PROJET DE POLE ENVIRONNEMENTAL Kourou (973)

Mémoire en Réponse

**Demande de Compléments -
Dossier de Demande
d'Autorisation
Environnementale**

**Projet de Plateforme
Environnementale de
Wayabo
(Kourou - Guyane)**

Figure 8 : Plan de localisation des canalisations de rejet

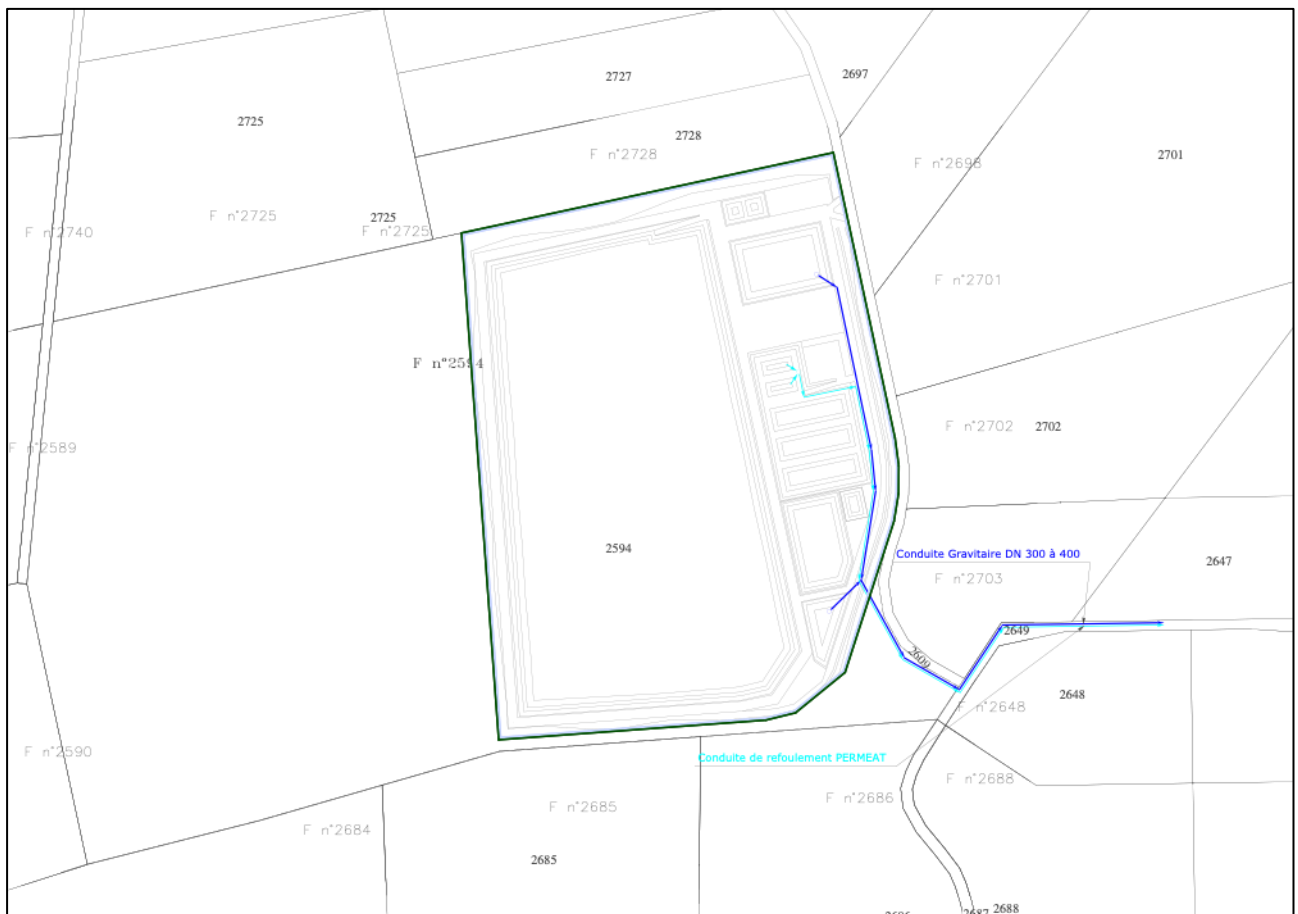
- **Rubrique 3.1.2.0** : le projet prévoit la création d'une canalisation de rejet des eaux pluviales et des eaux traitées dans le lit mineur d'un affluent de la crique Matiti. Cette rubrique n'a pas vocation à être appelée ici étant donné que le profil en long ne sera pas modifié. **Cependant en cas d'enrochements au niveau du rejet de la canalisation d'une longueur cumulée supérieure à 20 m induira la nécessité d'appeler la rubrique 3.1.4.0 et le respect de l'arrêté ministériel du 13 février 2002.**

Le pétitionnaire a opté pour un rejet au niveau de la bananeraie, noté point 4 dans le paragraphe 3.2.2 (page 60) et figure 21 (page 63), petit affluent de la crique Matiti qui coule environ 600 m à l'Est du site.

- Le débit de l'affluent est estimé à $0,085 \text{ m}^3/\text{s}$ (soit $309 \text{ m}^3/\text{h}$) est un débit moyen calculé à partir de la pluie moyenne annuel de 3678 mm sur un bassin versant de 147 ha avec un coefficient de ruissellement de $0,5$. Ce débit est présenté au DT p 72/209 du mémoire réponse. (à noter qu'une mesure sur site a été mesurée par agir écologique le 20/06/18 à $12\text{h } 0,141 \text{ m}^3/\text{s}$ (soit $507,6 \text{ m}^3/\text{h}$) le scénario choisi est donc le plus pénalisant.
- Le débit de rejet est estimé au maximum à $180,9 \text{ m}^3/\text{h}$ répartis entre :
 - Un débit maximum de 40 l/s , soit $144 \text{ m}^3/\text{h}$ pour le rejet gravitaire des eaux pluviales,
 - Et un débit de pointe du rejet de perméats a été estimé à $10,2 \text{ l/s}$ soit environ $36,9 \text{ m}^3/\text{h}$.

SYNOPTIQUE DE LA GESTION DES EAUX PLUVIALES INTERNES AU SITE

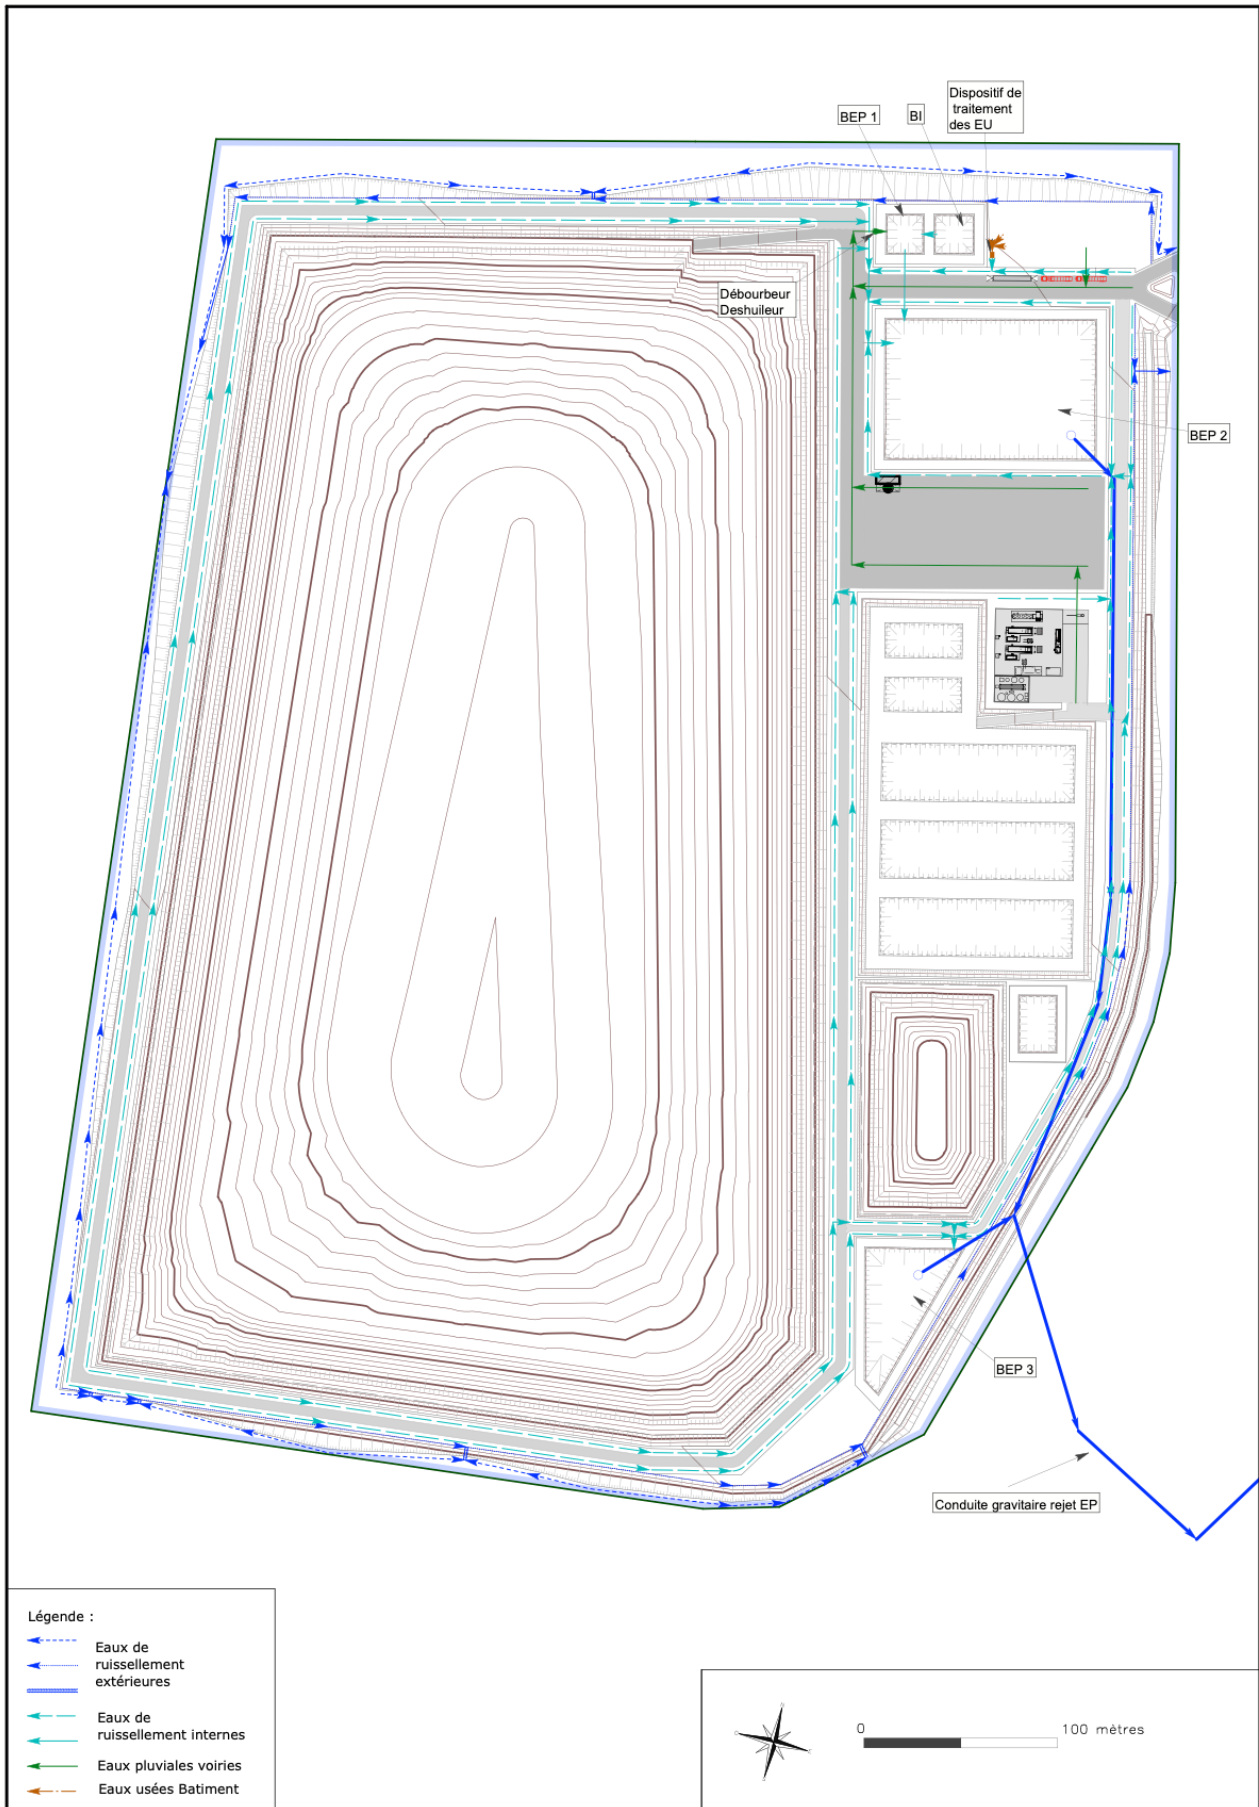
- *Il est demandé de justifier cartographiquement de la surface des bassins versants prévus pour le dimensionnement des bassins d'eaux pluviales et des fossés. Les plans en coupe et en plan des différents bassins doivent également être fournis.*

Le plan été mis à jour dans le Dossier Technique avec l’ajout de la canalisation gravitaire de rejet des eaux pluviales.

Le mode de fonctionnement des bassins d'eaux pluviales est précisé en page 212 du Dossier Technique, à savoir : « *L'objectif des bassins d'eaux pluviales est d'assurer le stockage temporaire des eaux de ruissellement collectées sur l'installation afin d'écrêter les débits de pointe liés aux pluies d'orage et de réguler les rejets dans le milieu naturel. Ces bassins permettent d'assurer un contrôle de la qualité des eaux pluviales avant leur restitution au milieu naturel.* »

Calcul du débit du fossé intérieur

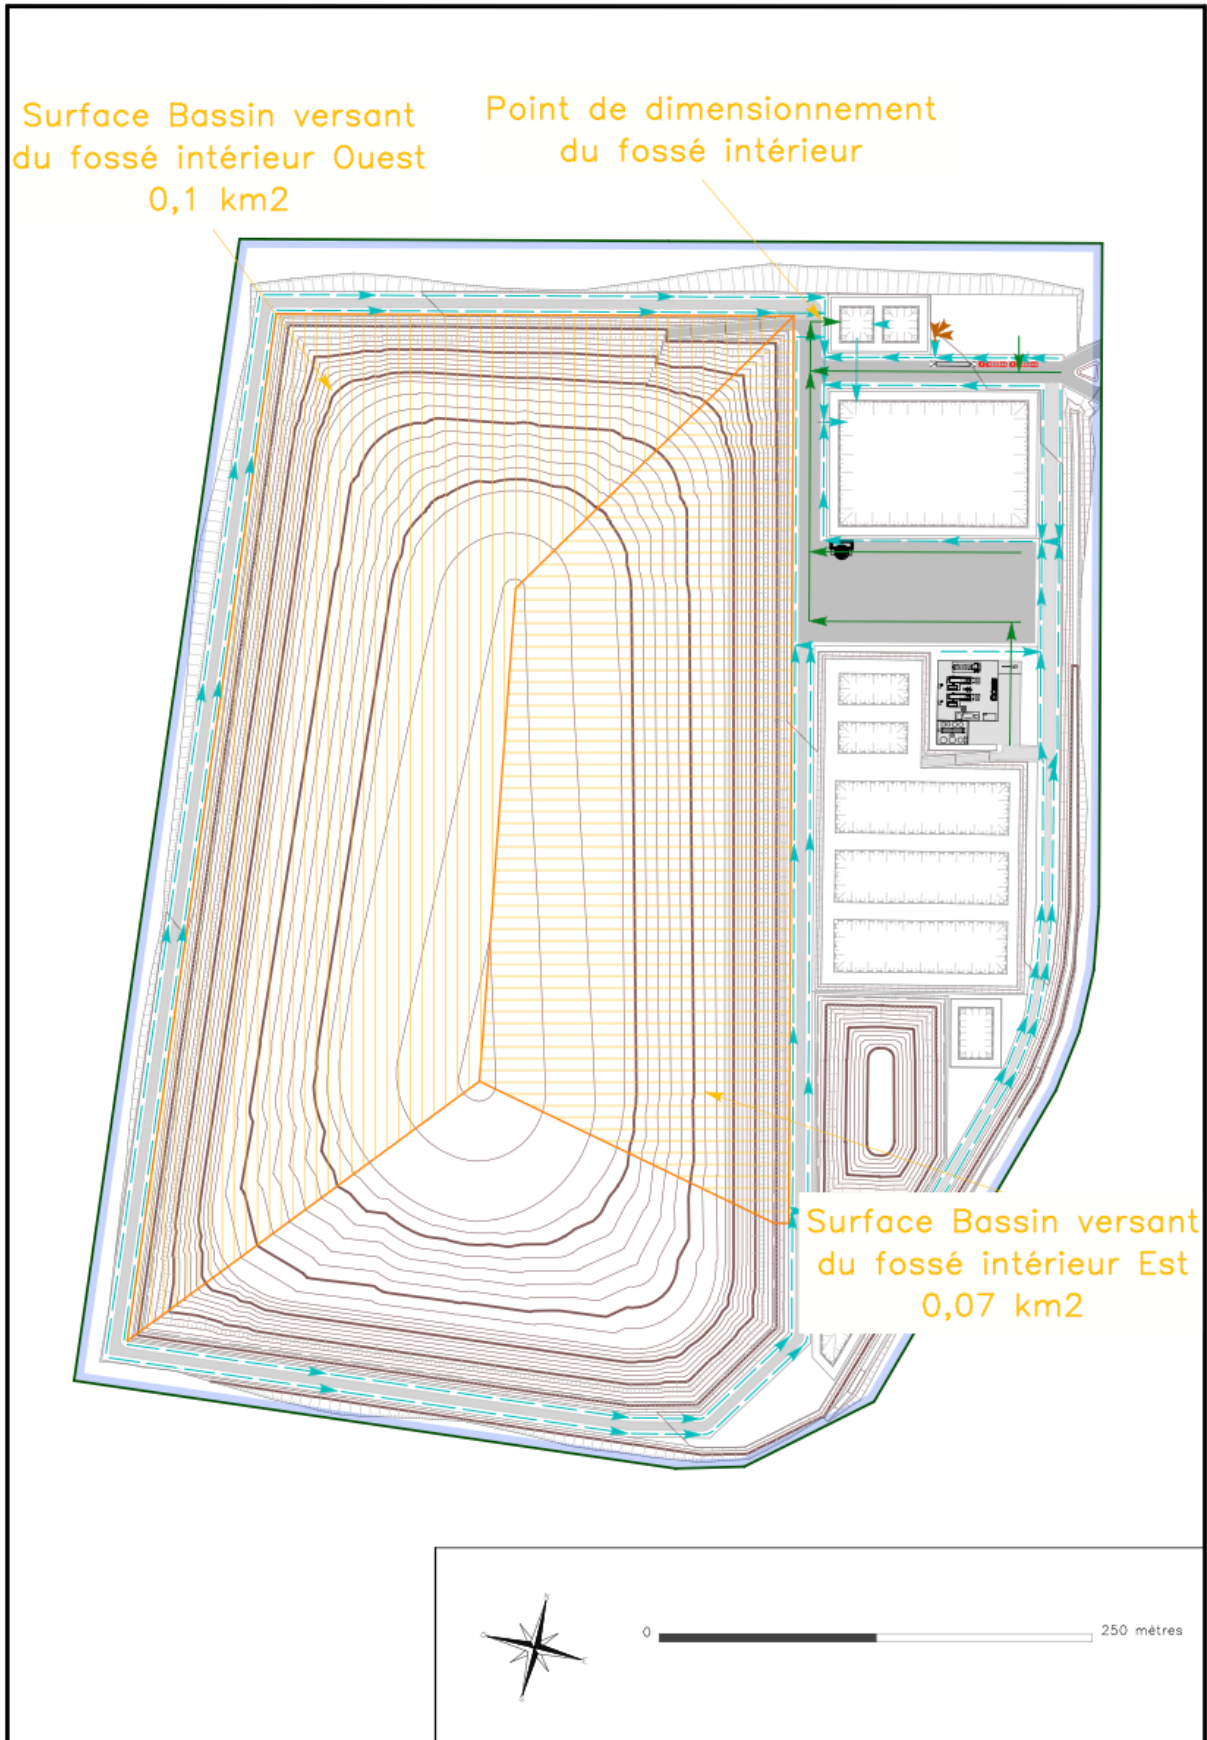
- *Il est mentionné en page 211 du dossier technique que « Un fossé périphérique extérieur sera aménagé sur l'ensemble du site pour collecter les eaux externes au site et les rejetées directement au milieu naturel » ; il est demandé de donner les dimensions et les plans (en coupe et en plan) de ces fossés. De la même manière, les mêmes éléments sont demandés pour le double fossé prévu au niveau de l'installation de stockage après réaménagement final du site.*

Afin d’apporter toutes les précisions souhaitées sur le dimensionnement des fossés, il est ajouté le plan de localisation de ces 2 points. Le dimensionnement a permis d’établir une géométrie minimale à respecter pour la réalisation des fossés du site. Cette géométrie sera applicable aux fossés en amont de ce point tel que les fossés de crête de digue et de pied de digue. Cette géométrie pourra être adaptée avec l’établissement d’une note de calcul.

Le plan ci-après illustre les bassins versants des points utilisés pour le calcul. Ce calcul a bien été mis à jour pour intégrer la décennale 24 h de 215 mm.

Schéma de principe du profil d'une lagune lixiviats

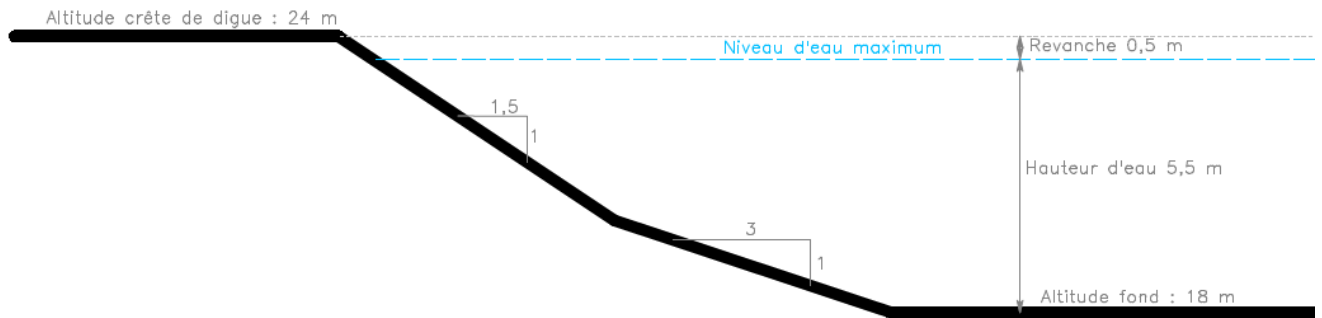
- *Un traitement biologique sera effectué afin d'éliminer la fraction biodégradable de la pollution correspondant à la DBO5 et à la DCO, ainsi que l'azote ammoniacal par nitrification et une fraction des métaux par absorption via traitement par des lagunes. Il est demandé d'indiquer, le débit attendu en entrée de lagune ainsi le débit attendu en surverse. Il est également demandé de fournir le plan des lagunes (en coupe et en plan) ainsi qu'un plan topographique doit également être fourni afin de justifier de la bonne évacuation de ces eaux en surverse.*

Le plan des lagunes est intégré au plan du réseau de lixiviats p 188 du dossier technique. Le plan est mis à jour avec la canalisation de rejet.

Il est amendé par le schéma de principe suivant des lagunes.

Les lagunes de lixiviats seront couvertes et alimentées uniquement par un poste de relevage.

L'alimentation de la lagune peut donc être contrôlée et stoppée. Il n'est pas prévu de surverse des lagunes de lixiviats.
